## **2016-124; Fragen und Antworten zum Hochwasserschutzprojekt Littenbach-Äächeli**

Nach den beiden grossen Hochwasserereignissen in den Jahren 1998 und 2002 haben die beiden Gemeinden Au und Berneck die Projektgruppe Hochwasserschutz Littenbach-Äächeli, Au-Berneck, eingesetzt. Sie setzt sich aus den Gemeindepräsidenten der beiden Gemeinden und je einem Gemeinderat sowie Fachspezialisten des kantonalen Tiefbauamts St.Gallen zusammen. Reto Walser, Bänziger Partner AG ist als Bauherrenvertreter eingesetzt. Die IUB Engineering AG, Bern, erarbeitet derzeit mit weiteren Fachplanern das Auflageprojekt.

Berechnungsformel:  
Sohlenbreite x Korrekturfaktor = Natürliche Sohlenbreite

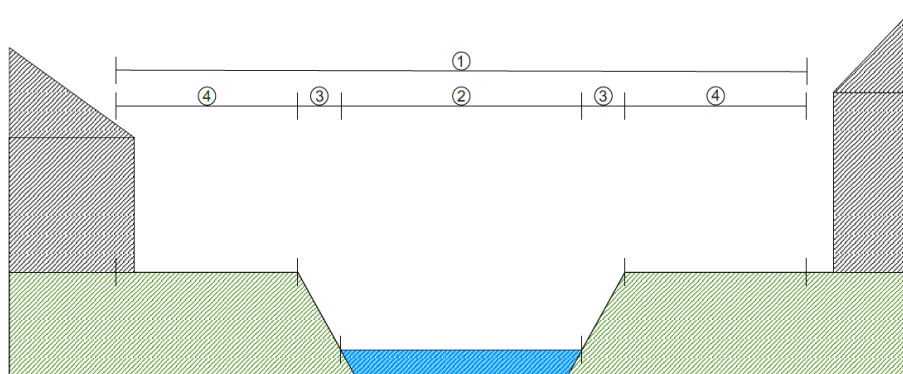
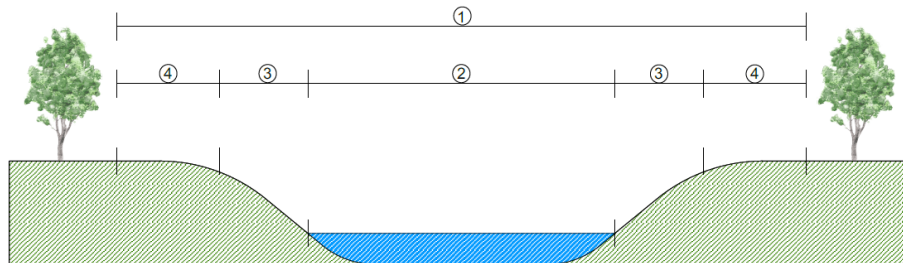
**1. WIE BERECHNET SICH DER GEWÄSSERRAUM?**

Rechenbeispiel  
Gerinnesohlenbreite = 3.00m  
Breitenvariabilität = fehlend → Korrekturfaktor 2.0  
natürliche Sohlenbreite = 2 x 3.00m = 6.00m  
minimaler Gewässerraum = 2.5 x 6.00m + 7.00m = 22.00m

① Gewässerraum ② Gerinnesohlenbreite ③ Böschung ④ Technischer Zugang

➔ **Im Rahmen von Gewässerausbauten sind, je nach Situation und örtlicher Gegebenheit, auch abweichende Gewässerraumbreiten möglich. Die Abstimmung mit den kantonalen Fachstellen bleibt vorbehalten.**
